STAVBA: „MPS Lužánky – stropní konstrukce, podhledy a osvětlení“ ÚSEK: Zámečnické konstrukce	05
NÁVRH NA OCENĚNÍ ZMĚNY Zámečnické konstrukce Kotvy ocelové nosné konstrukce podhledu – změna tvaru NÁVRH NA OZNÁMENÍ Č.: 5 PŘÍKAZ KE ZMĚNĚ Č.:	
KOMU: OS MMB ODESLÁNO: _____ OD: WELLCO Brno s.r.o. KURÝR: _____ DATUM: OSOBNĚ: XXX MAIL	
PŘEDMĚT ZMĚNY: Kotvy ocelové nosné konstrukce podhledu – změna tvaru střechy DOTČENÉ MÍSTO: Prostor v podhledu bazénové haly ODKAZ NA VÝKRESY: Projektová dokumentace pro provádění stavby zpracovaná INTAR a.s. ODKAZ NA SOUPIS PRACÍ: viz položkový rozpočet „ZL 05 - Příloha č. 1 - rozpočet“ ODKAZ NA JINOU ČÁST SMLOUVY:	
POPIS ZMĚNY: Při provádění demontáže původní skladby podhledu byl zjištěn nálezový stav prvků nosné konstrukce podhledu, kdy stávající kulové styčníky vykazují vysoké napadení korozi (viz příložená fotodokumentace). Bylo provedeno posouzení korozivních úbytků na těchto styčnicích (viz ZL04) a výsledkem tohoto posouzení je nový návrh kotvy, který zohledňuje nálezový stav styčniců – viz příloha č. 2. Původní návrh kotvy odečten v rámci méněprací. Tento změnový list bude mít časový i finanční dopad na provádění stavby. POKYN VYDAL: Ing. [REDACTED]

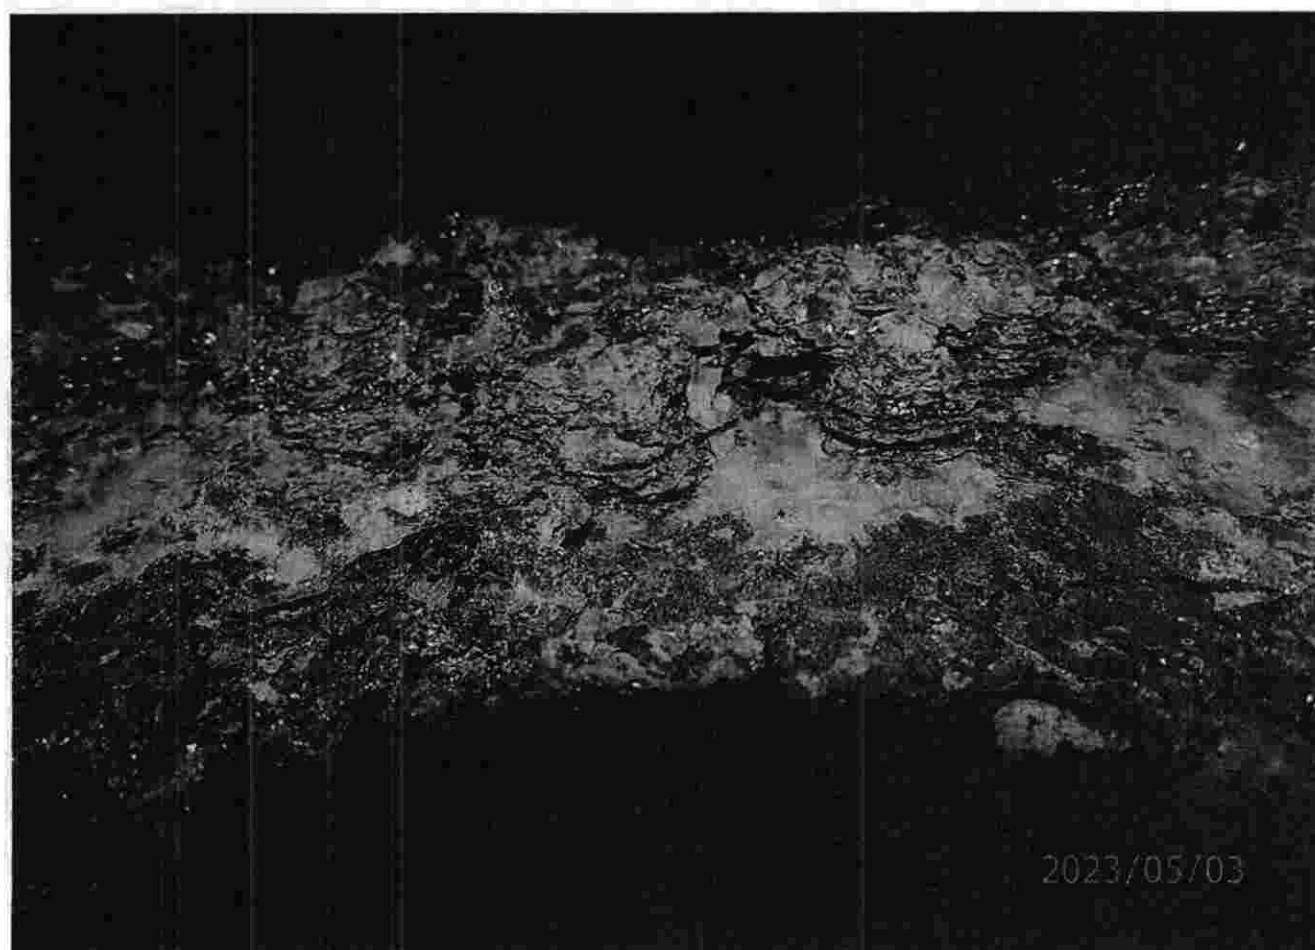
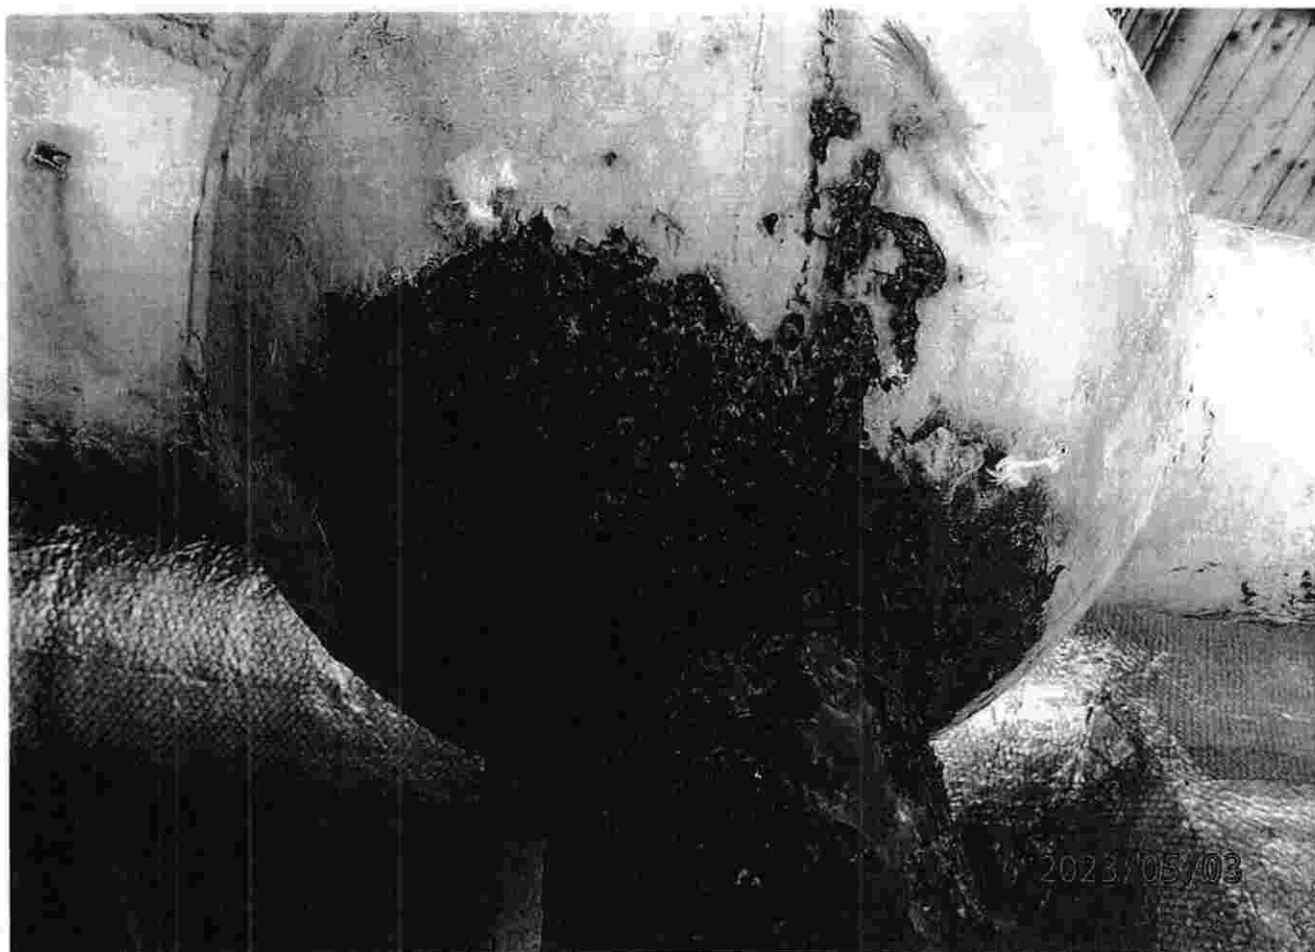
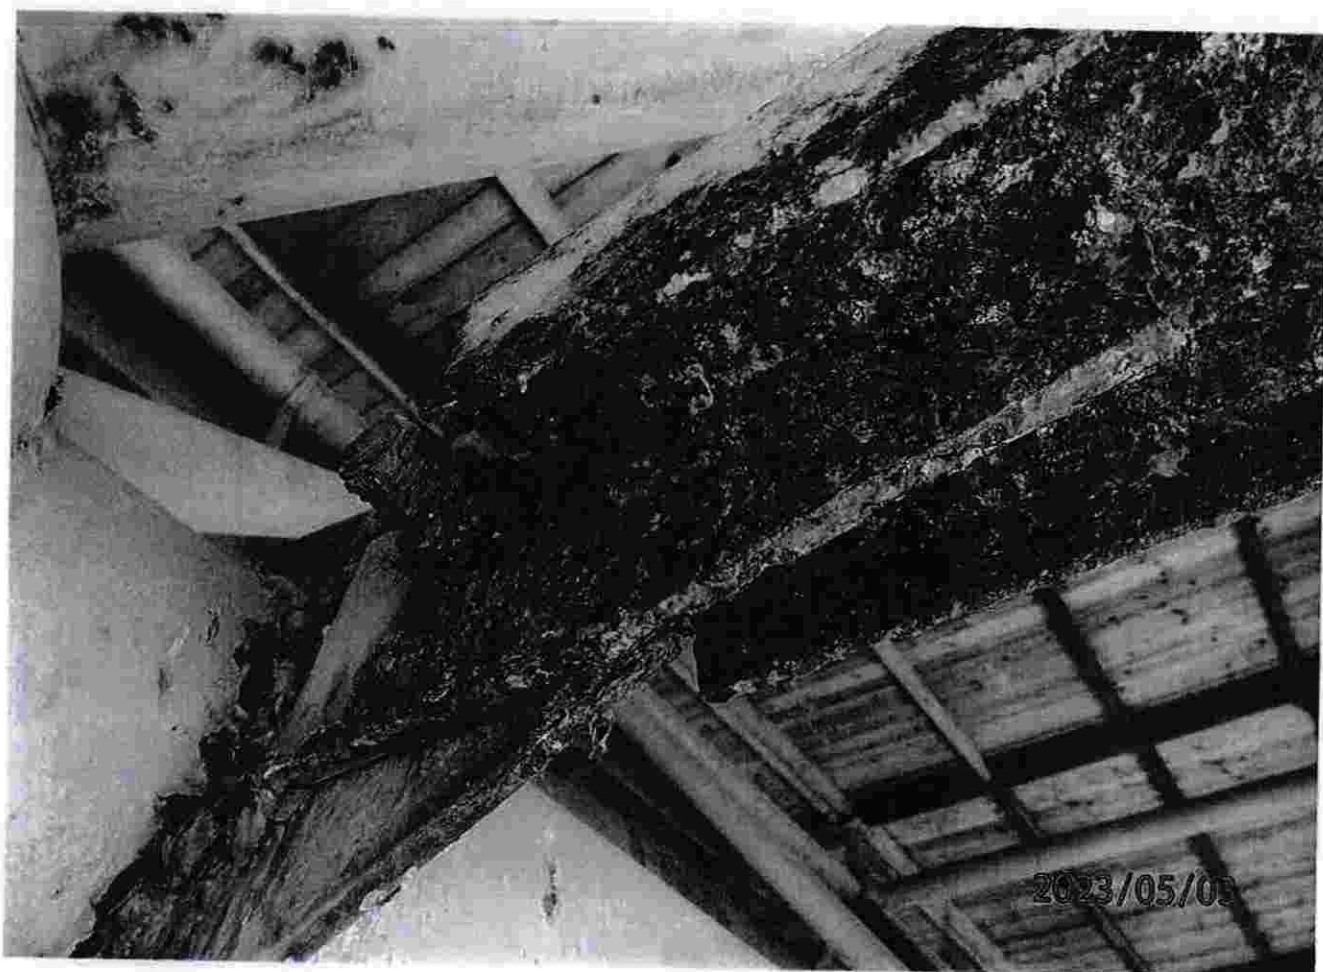
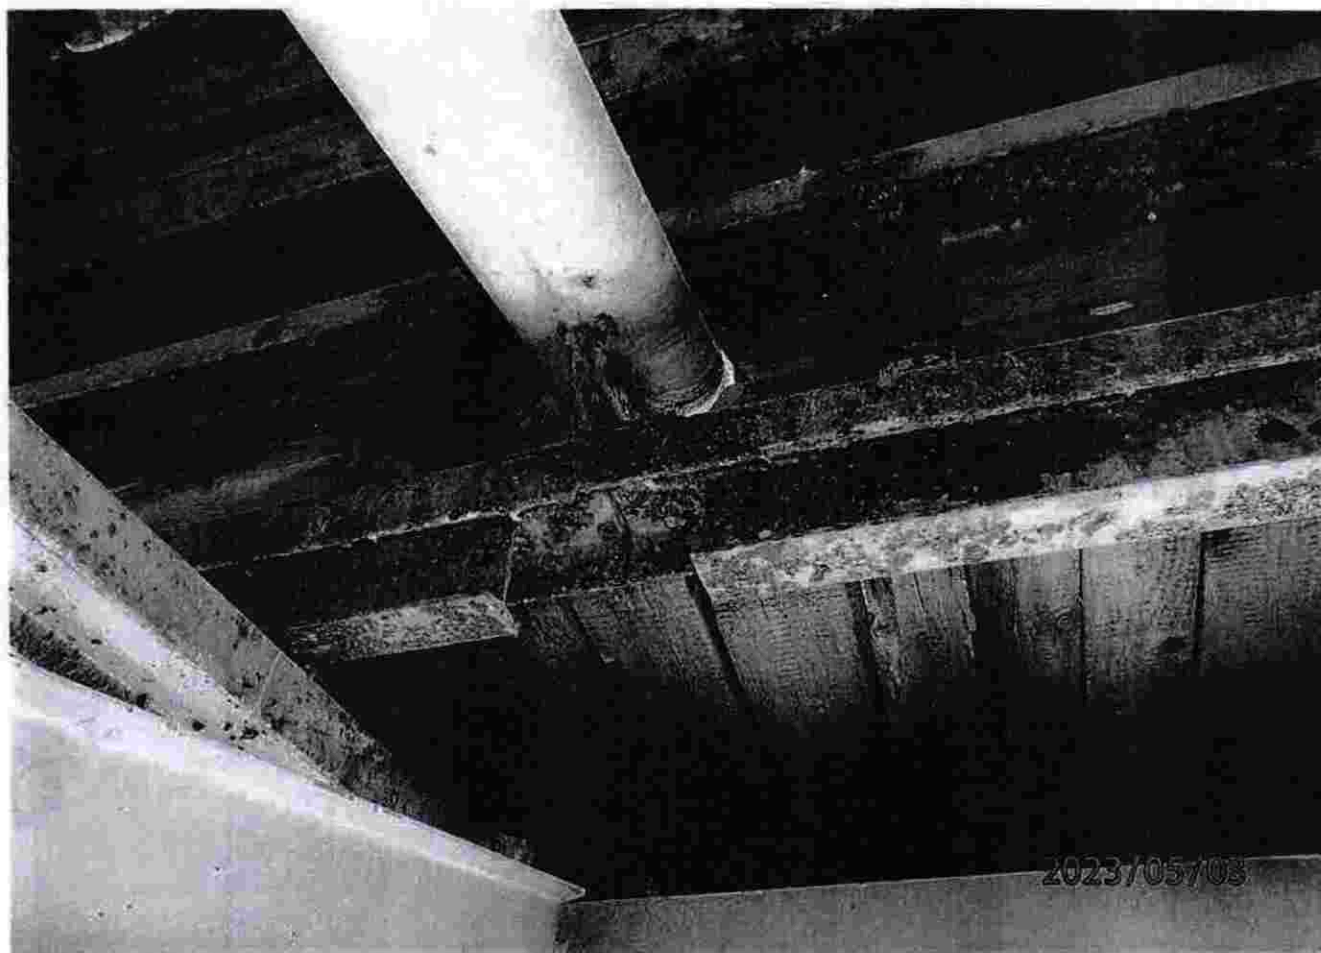
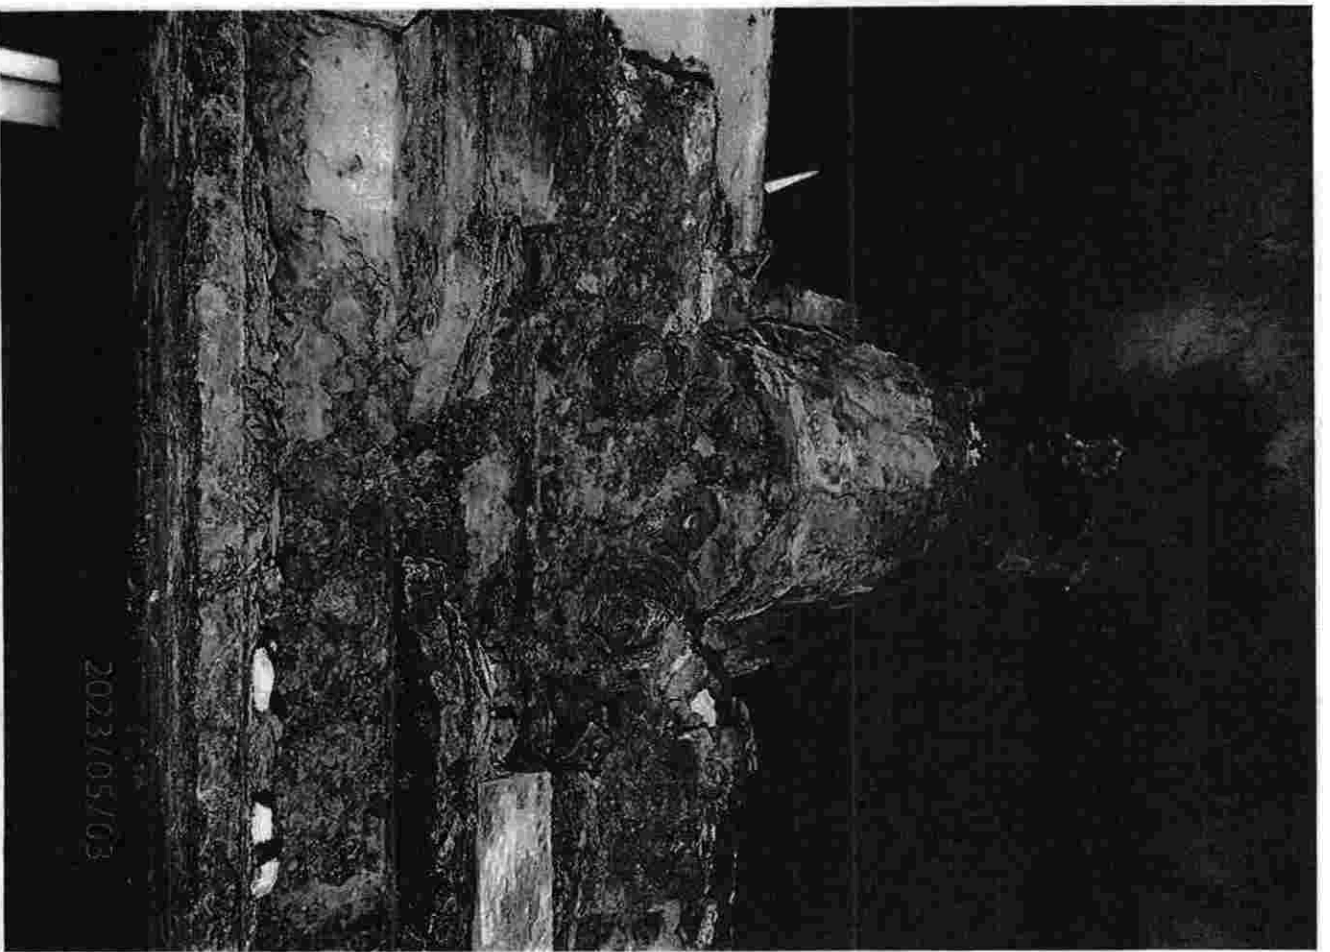
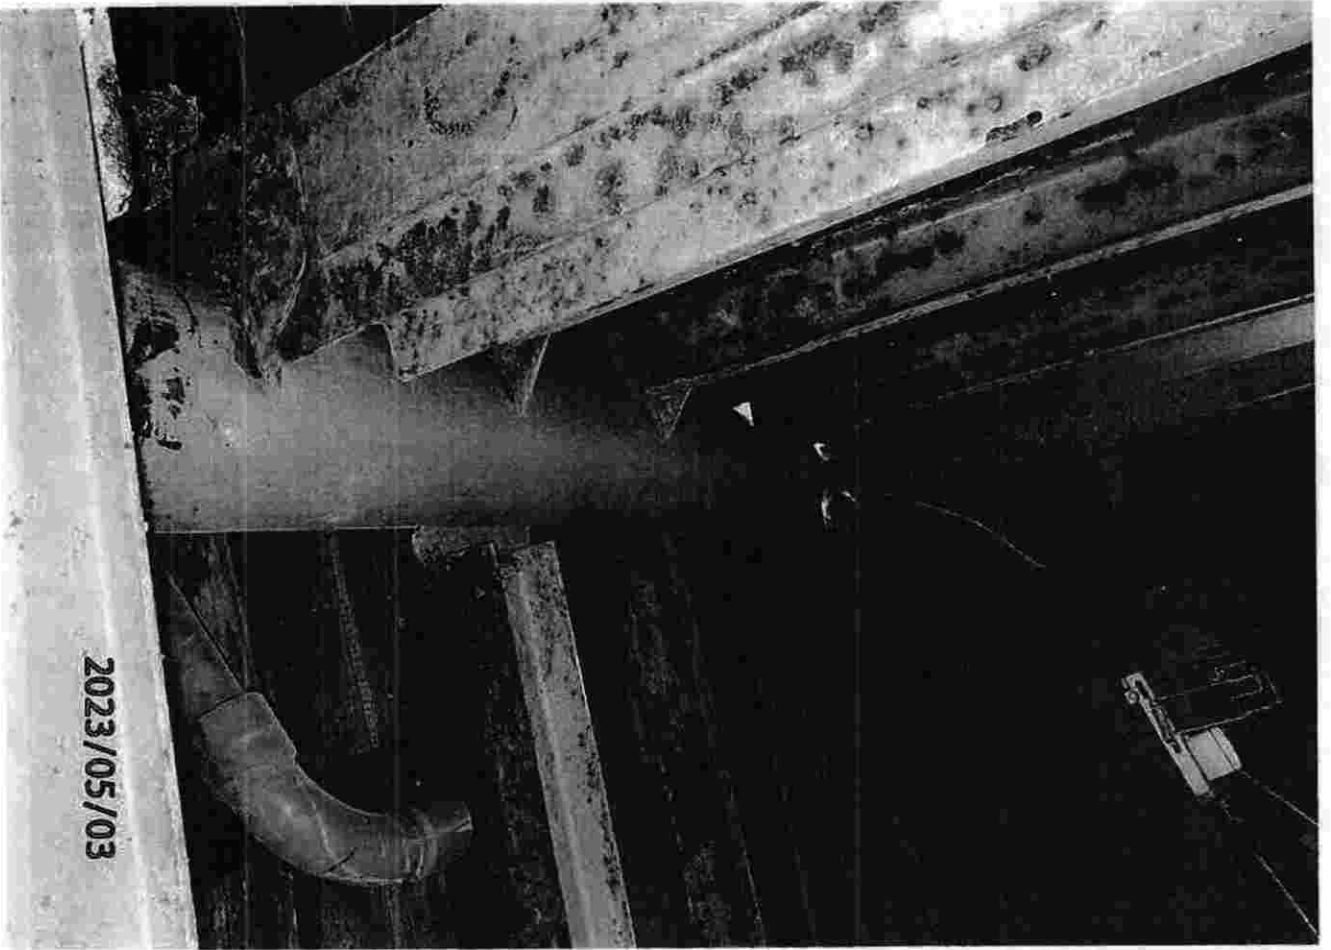
KURÝR: _____	MAIL: _____																				
	FAX: _____	XXX: _____																				
PŘEDMĚT ZMĚNY: Nosná konstrukce střechy – sanace dle ing. Špičky DOTČENÉ MÍSTO: Prostor v podhledu bazénové haly a vnější obvodový plášť haly ODKAZ NA VÝKRESY: Projektová dokumentace pro provádění stavby zpracovaná INTAR a.s. ODKAZ NA SOUPIS PRACÍ: viz položkový rozpočet „ZL 06 - Příloha č. 1 - rozpočet“ ODKAZ NA JINOU ČÁST SMLOUVY:																						
<table style="width: 100%; border: none;"><tr><td style="width: 30%;">NÁVRH OCENĚNĚNÍ:</td><td style="width: 10%;"></td><td style="width: 20%; text-align: center;">Cena bez DPH</td><td style="width: 20%; text-align: center;">DPH</td><td style="width: 20%; text-align: center;">Cena s DPH</td></tr><tr><td>Vícepráce:</td><td></td><td style="text-align: right;">6 899 590,90 Kč</td><td style="text-align: right;">1 448 914,09 Kč</td><td style="text-align: right;">8 348 504,99 Kč</td></tr><tr><td>Méněpráce:</td><td></td><td style="text-align: right;">0,00 Kč</td><td style="text-align: right;">0,00 Kč</td><td style="text-align: right;">0,00 Kč</td></tr><tr><td>Rozdíl:</td><td></td><td style="text-align: right;">6 899 590,90 Kč</td><td style="text-align: right;">1 448 914,09 Kč</td><td style="text-align: right;">8 348 504,99 Kč</td></tr></table>			NÁVRH OCENĚNĚNÍ:		Cena bez DPH	DPH	Cena s DPH	Vícepráce:		6 899 590,90 Kč	1 448 914,09 Kč	8 348 504,99 Kč	Méněpráce:		0,00 Kč	0,00 Kč	0,00 Kč	Rozdíl:		6 899 590,90 Kč	1 448 914,09 Kč	8 348 504,99 Kč

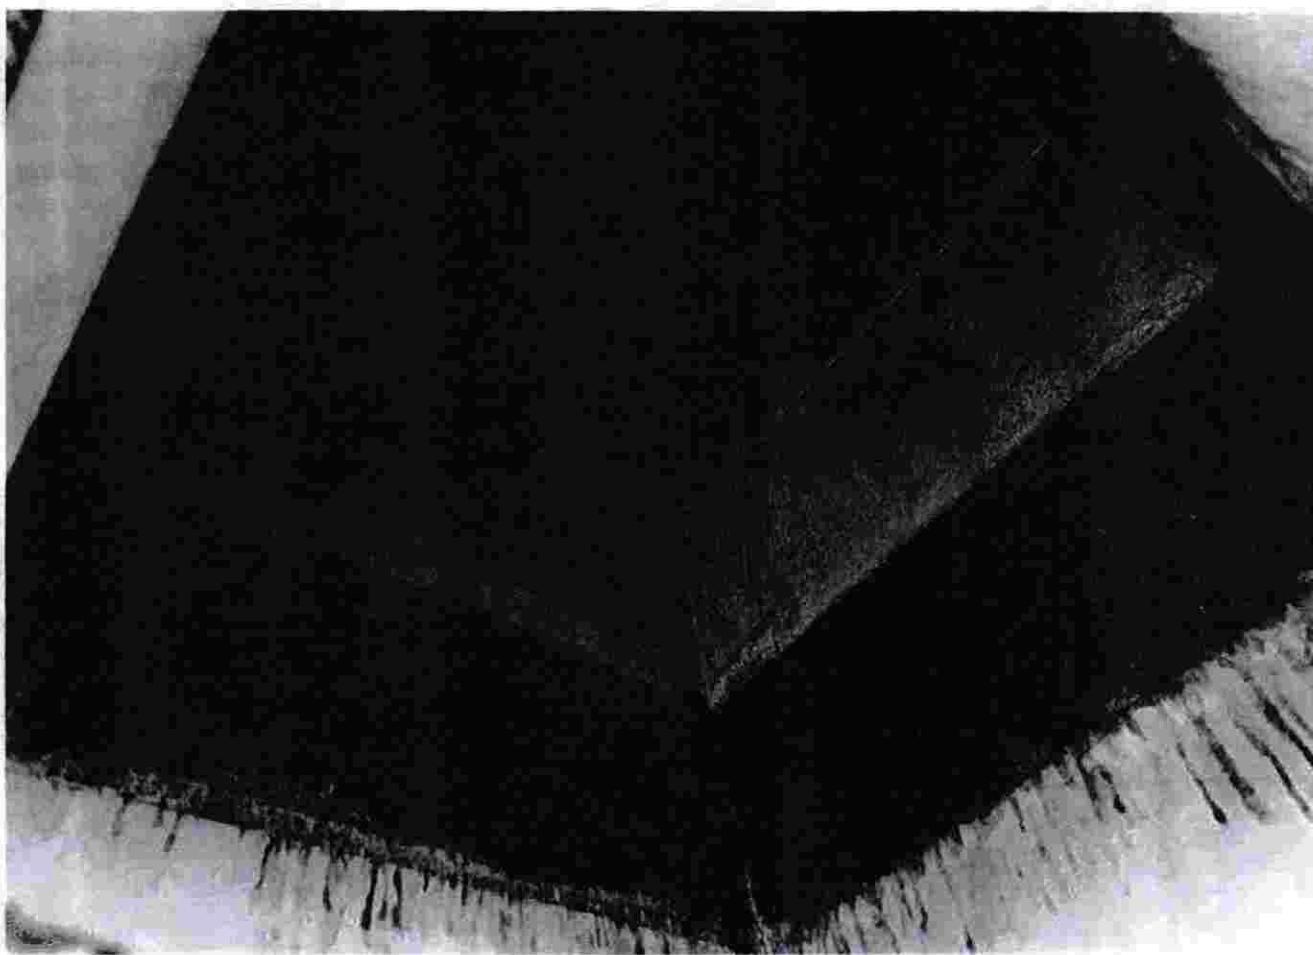
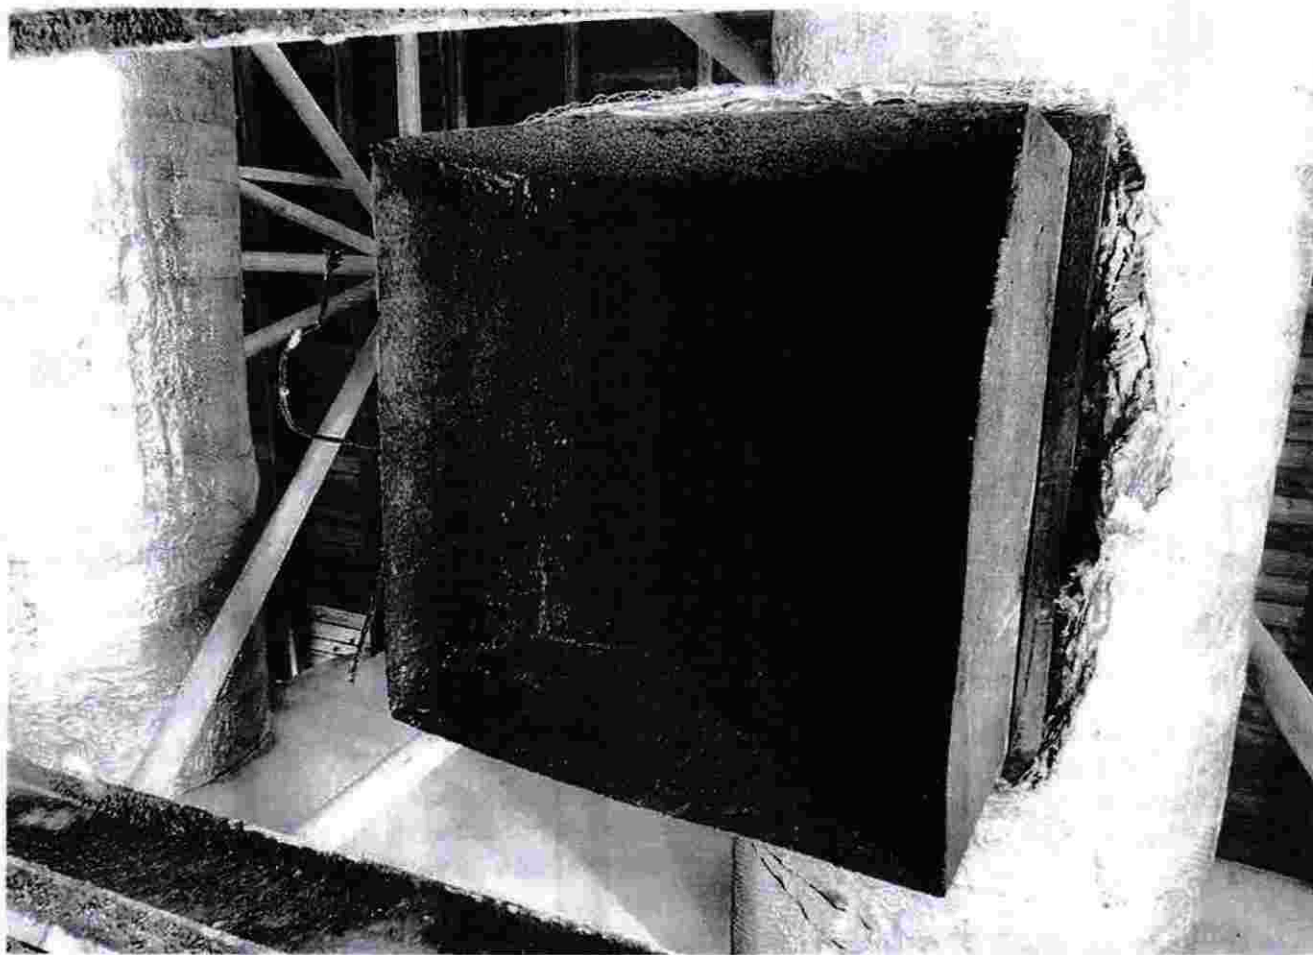
MAIL: _____	XXX: _____																		
PŘEDMĚT ZMĚNY: Lemování VZT v podhledu DOTČENÉ MÍSTO: Prostor v podhledu bazénové haly ODKAZ NA VÝKRESY: Projektová dokumentace pro provádění stavby zpracovaná INTAR a.s. ODKAZ NA SOUPIS PRACÍ: viz položkový rozpočet „ZL 07 - Příloha č. 1 - rozpočet“ ODKAZ NA JINOU ČÁST SMLOUVY:																				
<table style="width: 100%;"><tr><td colspan="2">NÁVRH OCENĚNĚNÍ:</td><td></td></tr><tr><td></td><td style="text-align: center;">Cena bez DPH</td><td style="text-align: center;">DPH</td></tr><tr><td>Vícepráce:</td><td style="text-align: right;">166 521,96 Kč</td><td style="text-align: right;">34 969,61 Kč</td></tr><tr><td>Méněpráce:</td><td style="text-align: right;">0,00 Kč</td><td style="text-align: right;">0,00 Kč</td></tr><tr><td>Rozdíl:</td><td style="text-align: right;">166 521,96 Kč</td><td style="text-align: right;">34 969,61 Kč</td></tr><tr><td colspan="3" style="padding-top: 10px;">PODPIS NAVRHOVATELE: </td></tr></table>			NÁVRH OCENĚNĚNÍ:				Cena bez DPH	DPH	Vícepráce:	166 521,96 Kč	34 969,61 Kč	Méněpráce:	0,00 Kč	0,00 Kč	Rozdíl:	166 521,96 Kč	34 969,61 Kč	PODPIS NAVRHOVATELE:

STAVBA: „MPS Lužánky – stropní konstrukce, podhledy a osvětlení“ ÚSEK: Zámečnické konstrukce		07
NÁVRH NA OCENĚNÍ ZMĚNY Zámečnické konstrukce Lemování VZT v podhledu	NÁVRH NA OZNÁMENÍ Č.: 7 PŘÍKAZ KE ZMĚNĚ Č.:	
KOMU: OS MMB ODESLÁNO: _____	OD: WELLCO Brno s.r.o. KURÝR: _____ FAX: _____ MAIL: _____	DATUM: OSOBNĚ: XXX
PŘEDMĚT ZMĚNY: Lemování VZT v podhledu DOTČENÉ MÍSTO: Prostor v podhledu bazénové haly ODKAZ NA VÝKRESY: Projektová dokumentace pro provádění stavby zpracovaná INTAR a.s. ODKAZ NA SOUPIS PRACÍ: viz položkový rozpočet „ZL 07 - Příloha č. 1 - rozpočet“ ODKAZ NA JINOU ČÁST SMLOUVY:		
POPIS ZMĚNY: Při provádění demontáže původní skladby podhledu byl zjištěn nálezový stav prvků lemování VZT potrubí v návaznosti na podhled – vysoké napadení koroze – viz fotodokumentace. Toto lemování bylo odstraněno a bude doplněno novým, na které poté bude připojeno lemování Z/06 dle PD. Tento změnový list bude mít finanční dopad na provádění stavby.
